Oggetto: [ID_VIP 7947] **OLBIA (SS) – Progetto “EnerClima 2050” – PROGETTO DI FATTIBILITA’ TECNICO ECONOMICA.**

Richiesta integrazioni al progetto, al SIA, alla *Relazione paesaggistica* e con riferimento alla *Relazione archeologica* - art. 24 del D.Lgs. n. 152 del 2006.

OGGETTO: Olbia (SS). Progetto “EnerClima 2050” – Progetto di fattibilità tecnico economica. Procedura riferita al Decreto Legislativo n. 152 del 2006 – VIA (art. 23).

(da *Relazione paesaggistica*, fig. 33, p. 65)

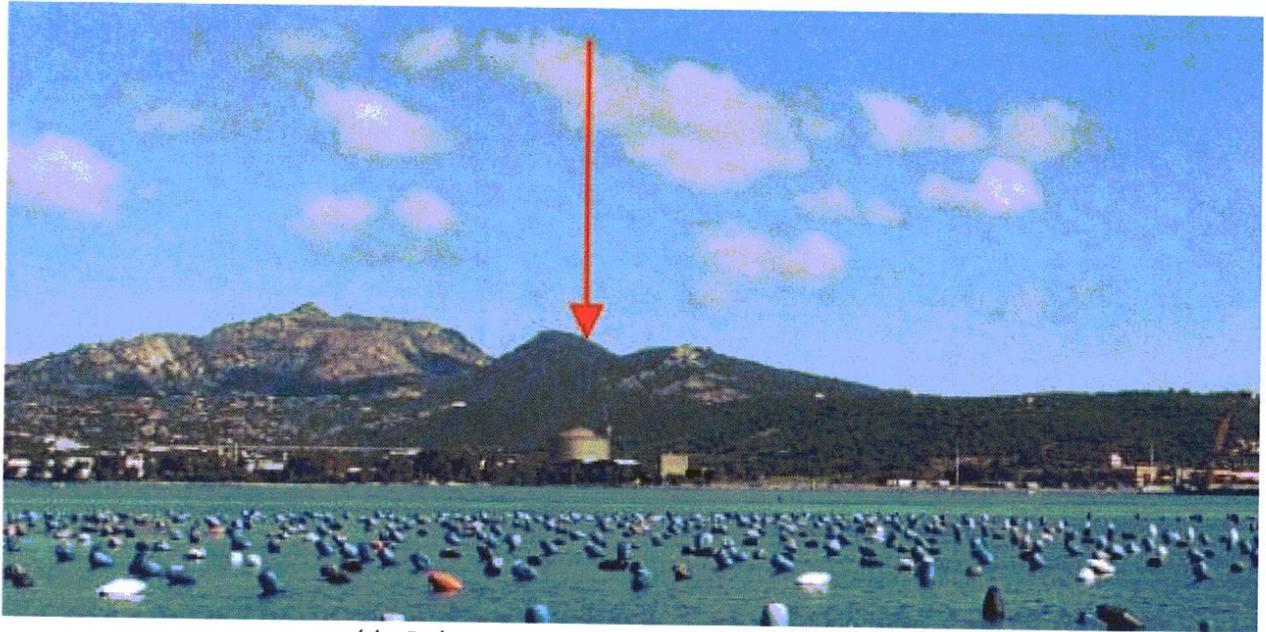
4. la valutazione di ulteriori alternative ragionevoli al progetto presentato, sia con riguardo alla sua localizzazione all'interno dell'area industriale esistente che con riguardo, in particolare, alla possibilità di prevedere un numero maggiore di serbatoi GNL, tali da realizzarli con un'altezza massima minore e non emergente rispetto all'intorno paesaggisticamente rilevante (v. elaborato SIA- Allegato III.2):
